HENVENDELSER MODTAGET I HØRINGSPERIODEN

FORSLAG TIL LOKALPLAN STEJLEPLADSEN

Høringssvar

Offentlig høringsperiode fra den 26. august til den 21. oktober 2020.

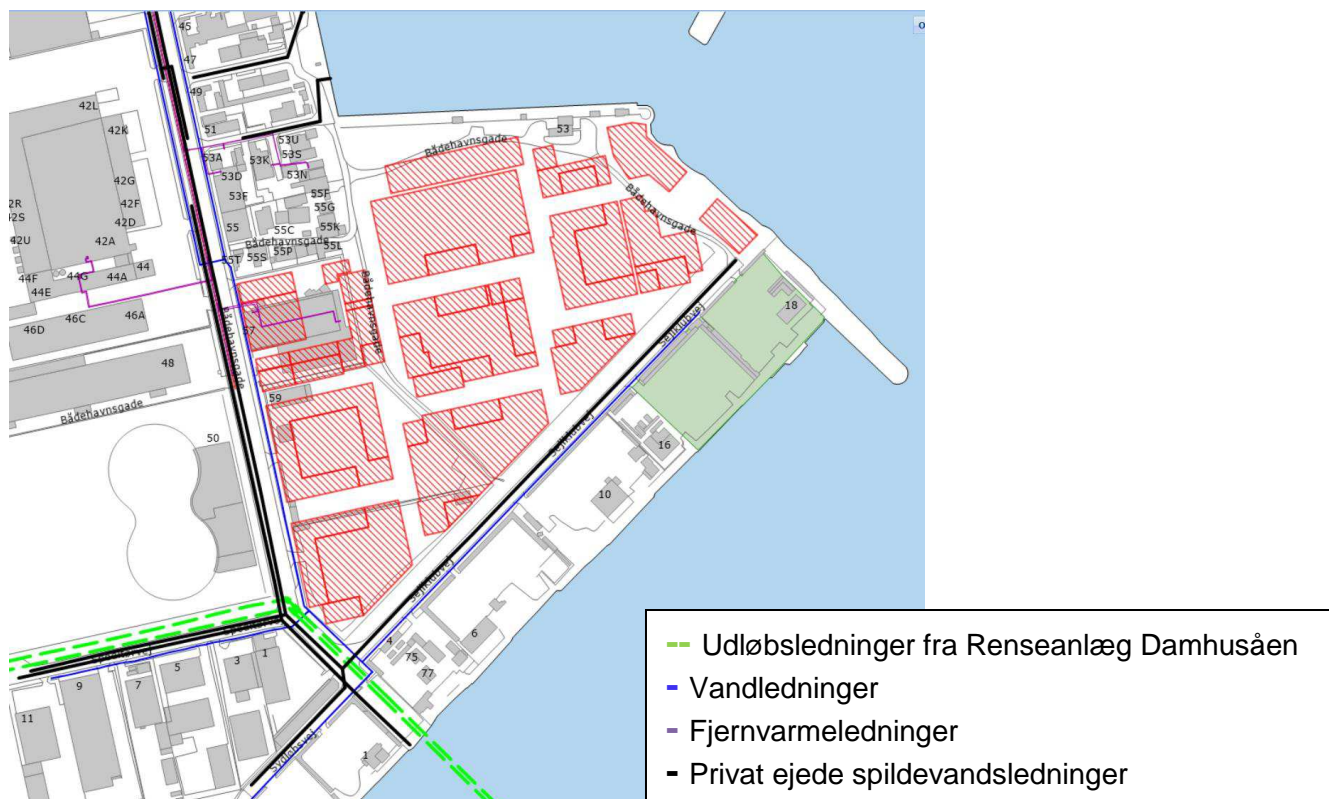
På kortet ovenfor ses HOFORs forsyningsledninger, privat ejede spildevandsledninger samt byggefelter fra lokalplanforslaget.

De to ledninger markeret med grøn stiple i kanten af lokalplanområdet er to udløbsledninger, som fører rensede spildevand fra Renseanlæg Damhusåen til Øresund. Ledningerne er store forsyningskritiske ledninger (2 x Ø1630 bonna-ledning) som er i drift hele tiden og står permanent vandfyldte. Deres tilstand er ukendt. Der er ca. 4,65 m fra udløbsledningen fra Renseanlæg Damhusåen og til nærmeste byggefelt. Belært af sagen i Nordhavn gør

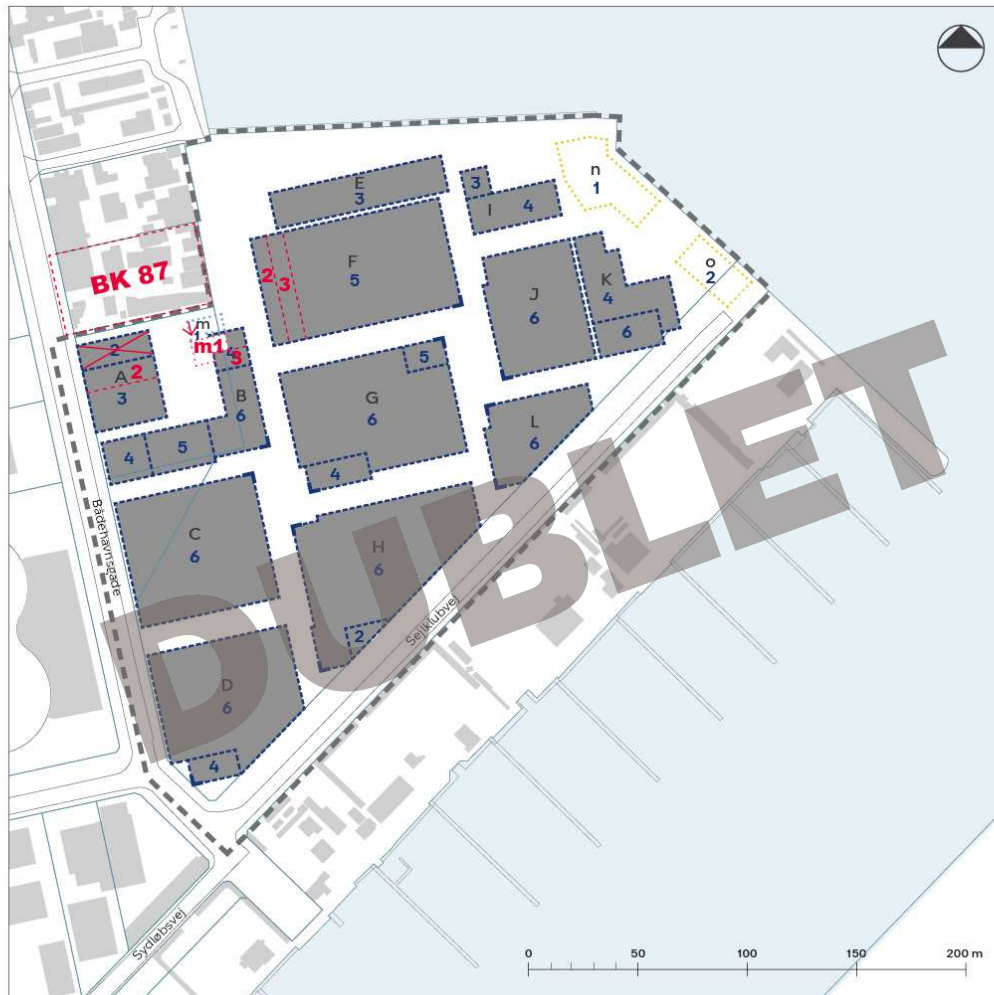
I henhold til illustrationer og beskrivelser planlægges for et lavt byggeri i byggefelt F som trapper ned mod BK87 og den eksisterende bebyggelse. Byggefeltet er dog markeret med 5 etager i hele sin udstrækning.

- 5.1 Der indstilles til at byggefelt F underinddeles som også gjort i flere andre byggefelter, at der tættest mod BK87 bygges i max 2 etager svarende til eksisterende bebyggelse (svarende til max 8,5 meter)
- 5.2 Og at der herefter trappes op til 3 etager for at skabe en god overgang mellem eksisterende og ny bebyggelse, herunder gode byrum og mindske skyggepåvirkning.
